Opinia Nr "07626"

z wyników przeprowadzonych oględzin - ekspertyzy urządzeń grzewczo-kominowych

w budynku przy ul. *11-go Listopada* nr *62/12* w *Wałbrzychu*
dotycząca urządzeń grzewczo-kominowych używanych przez
BCR - Grzegorz Teliński

Opis 07026 -

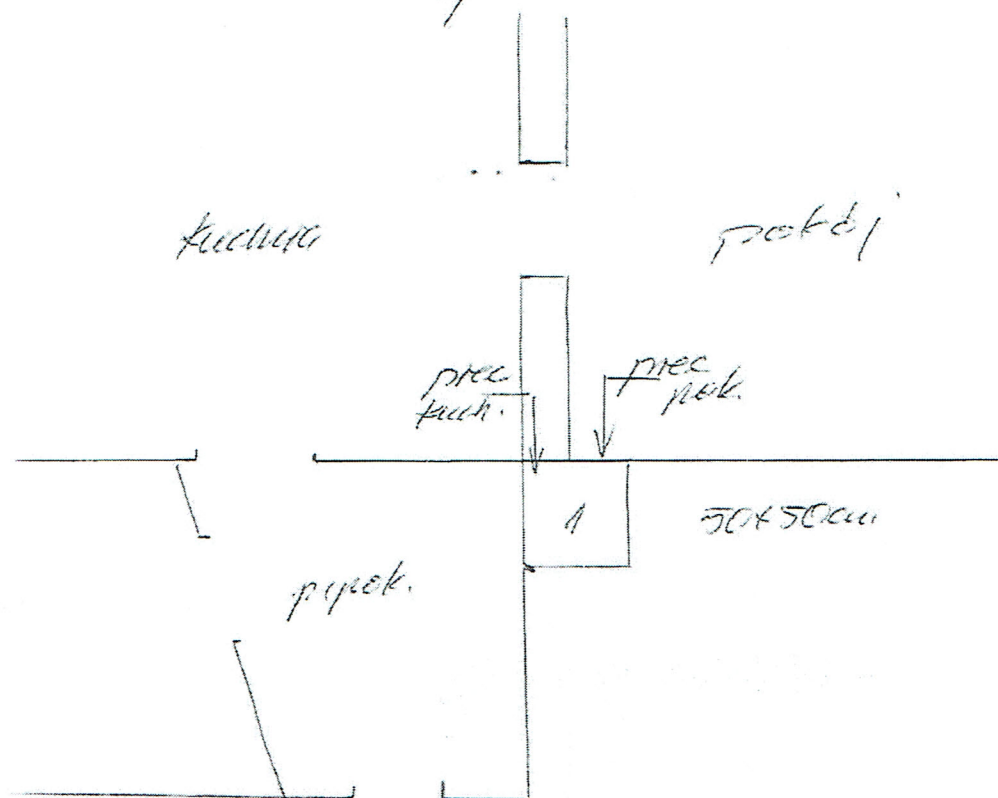
Przebieg kominowy przenośny podłączony jest
jak dotychczas do przewodu m. d. o wym. 50x50 cm.
Przebieg kominowy w potoku podłączony do
przewodu m. d. o wym. 50x50 cm.
Wentylacja wywiewowa gwarantowana instalacją
n/g projektu.
Należy zapewnić dopływ powietrza z zewnątrz.
